L. Dz. RZJ.26.143.2017
Sprawa nr: RZJ.26.3.2017

**Wykonawcy biorący udział w postępowaniu
o udzielenie zamówienia publicznego (sektorowego)
prowadzonego w trybie przetargu nieograniczonego
na zakup i dostawę taboru tramwajowego na
potrzeby publicznego transportu zbiorowego w
Częstochowie stanowiącego łącznie zakres projektu
pt. „Przebudowa liniowej infrastruktury tramwajowej
w Częstochowie oraz zakup taboru tramwajowego na
potrzeby transportu publicznego”**

ZAPYTANIE z dnia 23.05.2017:

Ilustracja. Przekładka w wygradzeniu kabiny motorniczego

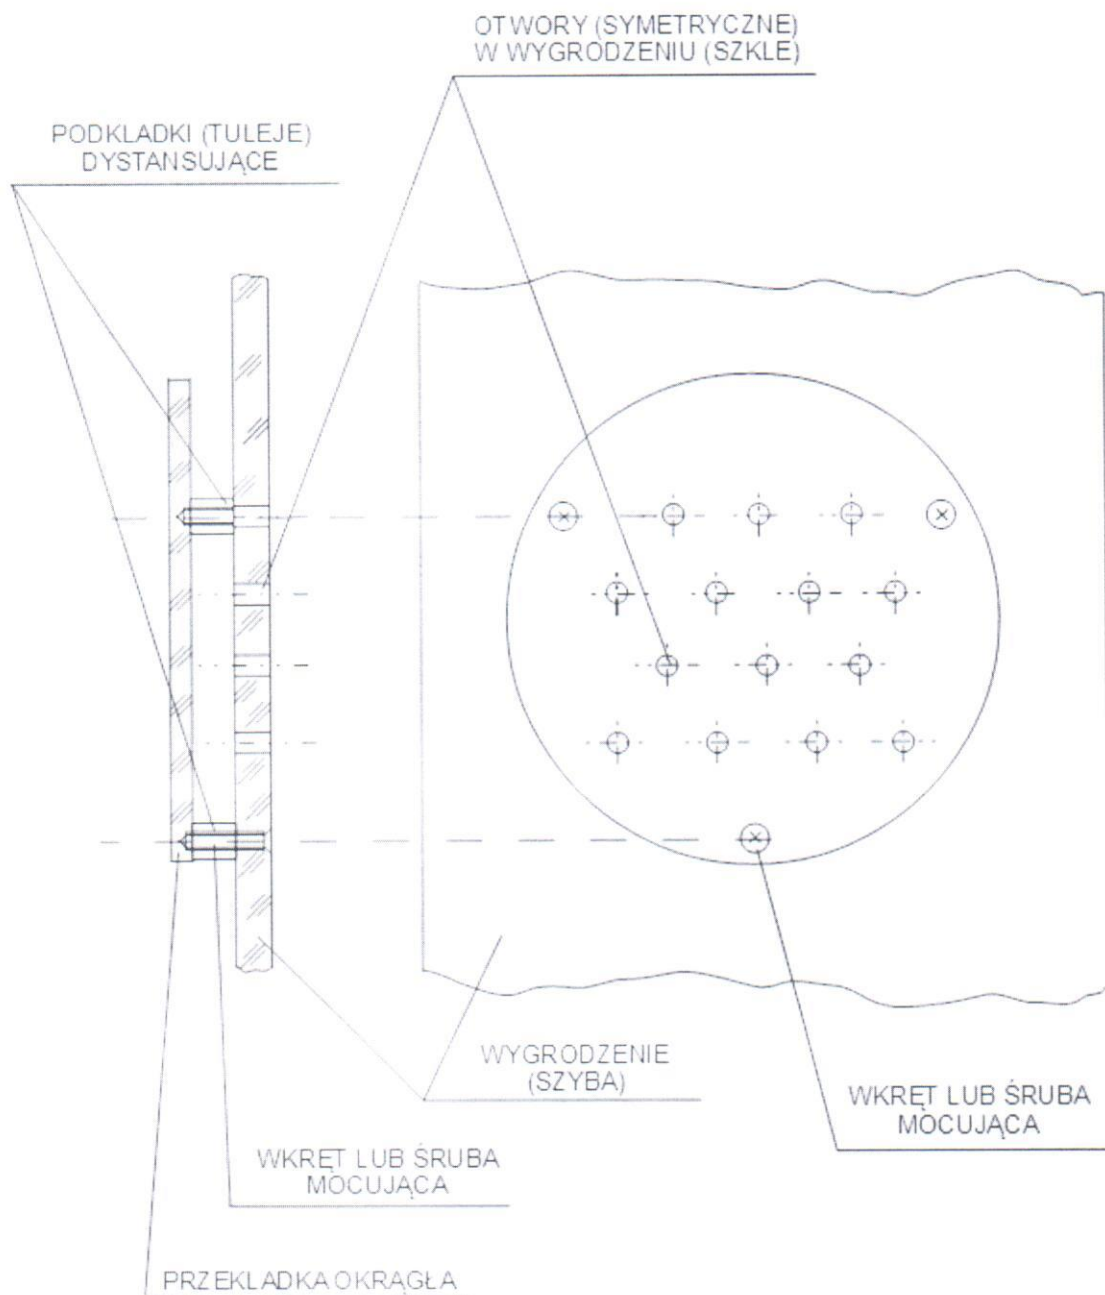
- 3. Dotyczy: Załącznik nr 1 do SIWZ pn. „Specyfikacja Techniczna Tramwaju” – Rozdział III. Wymagania szczegółowe dotyczące tramwajów – pkt. 2, ppkt. 3 c)**

Wykonawca zwraca się z prośbą o potwierdzenie, że rozwiązanie – typu kratka (otwory) w drzwiach wygrodzenia spełni wymagania Zamawiającego.

3. Zamawiający dopuszcza możliwość zastosowania rozwiązania w rodzaju symetrycznych otworów wykonanych w drzwiach wygrodzienia (tzw. siatka), z wykorzystaniem przegródki wykonanej z tworzywa przezroczystego, umieszczonej od wewnętrznej strony kabiny motorniczego, zamocowanej na podkładkach (tulejach) dystansowych z zastosowaniem śrub, wkrętów lub innego sposobu trwałego montażu poszczególnych elementów do wygrodzienia.
